Bijlage bij de brief om aanvullende gegevens

Omgevingsdienst
noordzeekanaalgebied

BIJLAGE BIJ DE BRIEF OM AANVULLINGEN TABELOVERZICHT

INLEIDING: voor het project HeraCless ligt er een uitgebreide MER, een verzoek voor het nemen van een projectbesluit en een aanvraag voor de eerste voorbereidende werkzaamheden. Verschillende specialisten en adviseurs hebben de stukken bestudeerd en er is geconstateerd dat voor de verschillende disciplines nog aanvullende gegevens en aanpassingen nodig zijn op het MER, de aangeleverde overige rapporten, tekeningen en berekeningen.

Groep Bouwwerken en Constructies 01 Gashouder

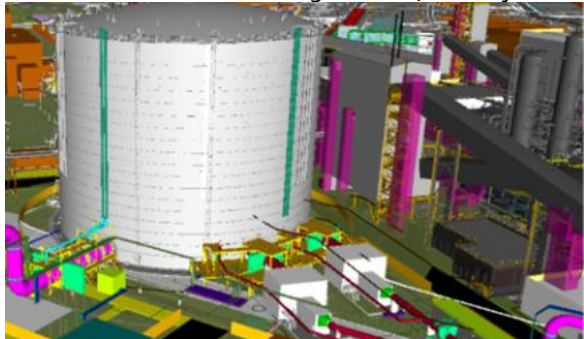
Nr.	Bladzijde	Wat is onze opmerking	Welke aanvulling is nodig
Bou26	2	Er is geen duidelijke toelichting over de gashouder en zijn bijbehorende bouwwerken	Zie water/ milieu toelichting als voorbeeld, vul de toelichting aan.

TEKENINGEN GBo8 OVERIGE BOUWWERKEN

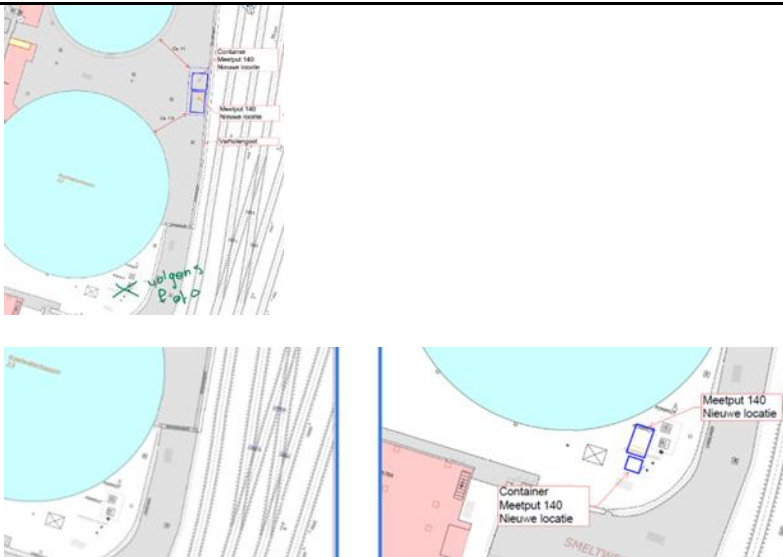
Bou181	Meerdere		De maatvoering op de tekeningen is op verschillende tekeningen anders aangegeven, +3.2 zou hoger zijn dan +5.25? Uit de tekening is af te lezen dat het gebouw 3.20 meter hoog is, maar als je maaiveld op +5.25 ligt dan geef je het niet op deze manier aan. Maatvoering eenduidig houden.
Bou182	nvt	De tekeningen van de lichtmasten ontbreken.	Gegevens en tekeningen en maatvoering van de lichtmasten, plattegronden, situatietekening, aanzichten inclusief maatvoering.
Bou183	J31291	Op tekening J31291 staat 60 minuten brandscheiding terwijl er 120 minuten wordt toegepast (zie tekening 01.04.18) – Trafo.	De tekening aanpassen naar 120 minuten.
Bou184	J31291	Op tekening J31291 staat dat de muren alleen uit beton bestaan, echter in de MER (deel B pag. 74) staat dat ze (muren en dak) wordt bekleed met akoestisch dempende en brandwerende vezelplaten. Ook aangeven op de tekeningen. - Trafo	Op tekening aangeven waar de muren en het dak uit bestaan.
